**Modulo per la presentazione delle osservazioni per i piani/programmi/progetti sottoposti a procedimenti di valutazione ambientale di competenza statale**

ID: Codice procedura (ID\_VIP/ID\_MATM):10844

Impianto per la produzione di energia elettrica da fonte eolica, costituito da 6 aerogeneratori della potenza complessiva di 37,2 MW, un sistema di accumulo da 25 MW e relative opere connesse in località "Rempillo" nel comune di Pitigliano (GR).

Immagine n. 5 Intervisibilità degli impianti eolici della provincia di Viterbo anche in quella di Grosseto, in particolare nel pitiglianese.

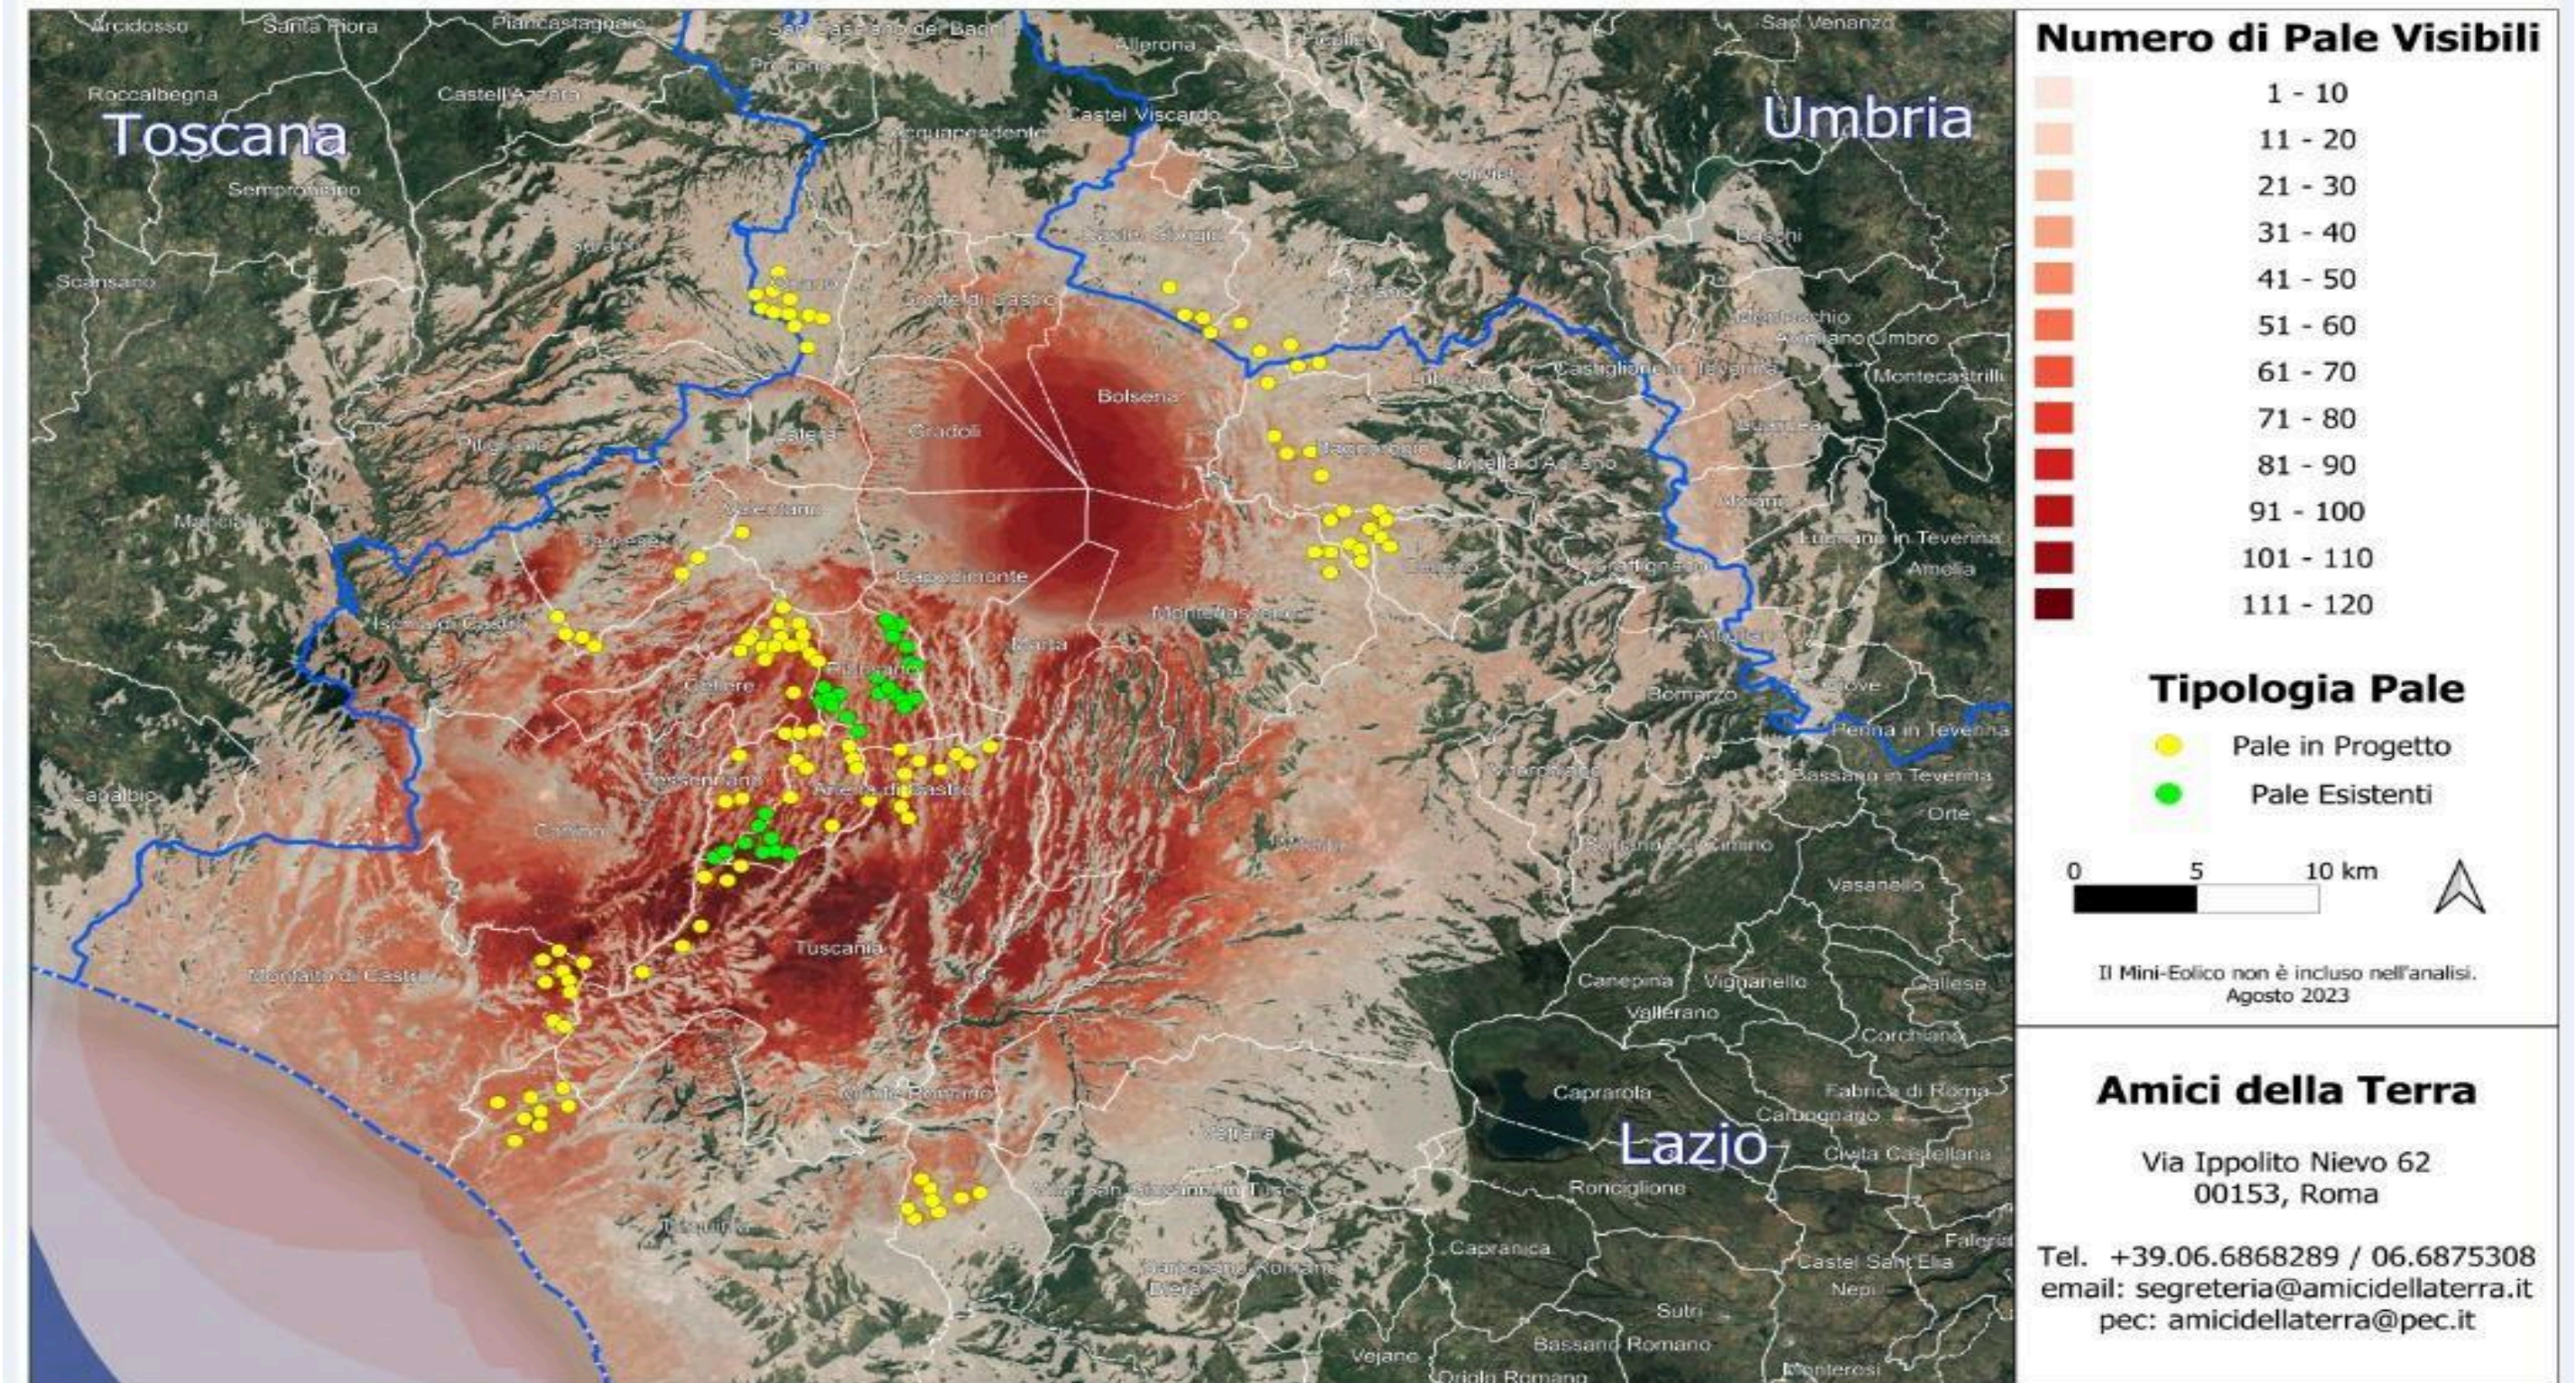
Quindi anche la Regione come Ente deputato dalla normativa nazionale a legiferare sulle aree idonee e non idonee si è espressa riguardo al fatto che abbia assolto ai doveri e alle quote stabilite dal PNIEC e in ambito regionale la provincia di Viterbo è stata quella con il più alto tasso di impianti FER tra tutte e quindi ormai satura ed il cumulo degli impianti FER installati, autorizzati e in progetto rappresenta una **elevata criticità per la sostenibilità ambientale di ulteriori eventuali iniziative**, L'impianto eolico “ Rempillo” pur essendo “esterno al confine provinciale e regionale ma nelle sue immediate vicinanze ( a soli 100 metri i primi due aerogeneratori) oltre ad impattare sul territorio e sulle economie di tre Comuni del Lazio ( Farnese, Valentano e Latera) si trova nelle fasce di rispetto dei Beni di notevole interesse pubblico come si è evidenziate nelle Osservazioni nn. 1 e 2 e crea anche degli impatti negativi anche sui beni naturalistici come verrà dettagliato nell'Osservazione n. 4. Inoltre andrebbe a sommarsi al già enorme cumulo di impianti eolici e fotovoltaici e geotermici che già creano una elevata criticità ambientale nella provincia di Viterbo e interferiscono anche con il territorio toscano come si può vedere dalle immagini nn. 4 e 5 dell'Allegato n. 1.
